INFORMACIÓN DE SERVICIO

Brazo tensor 533 0075 30

Se debe tener en cuenta la longitud de los tornillos

Figura: A la izquierda, modelo nuevo; a la derecha, modelo antiguo

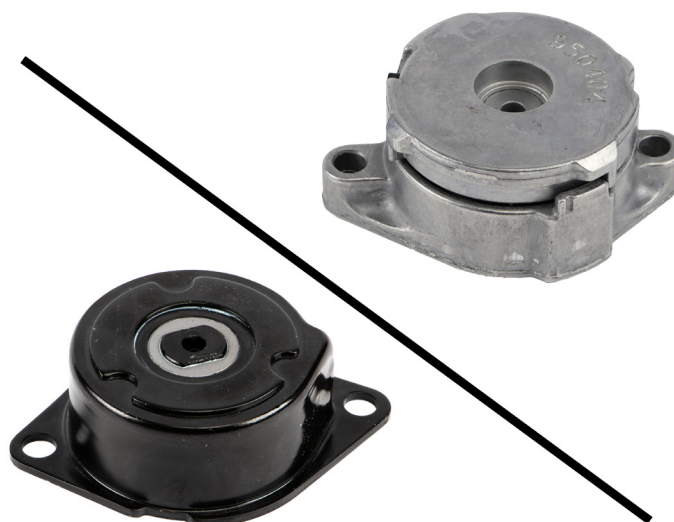
Debido al desarrollo continuo de nuestros productos, se ha modificado el brazo tensor 533 0075 30. Por consiguiente, se necesitan tornillos más cortos para montar el nuevo modelo de forma profesional. Los tornillos M8x35 se sustituyen por tornillos M8x22.

La información de servicio muestra las características ópticas del modelo anterior (figura a la derecha) y el modelo nuevo (figura a la izquierda).

En el nuevo brazo tensor 533 0075 30, solo se pueden utilizar tornillos con la medida M8x22 para realizar reparaciones profesionales!
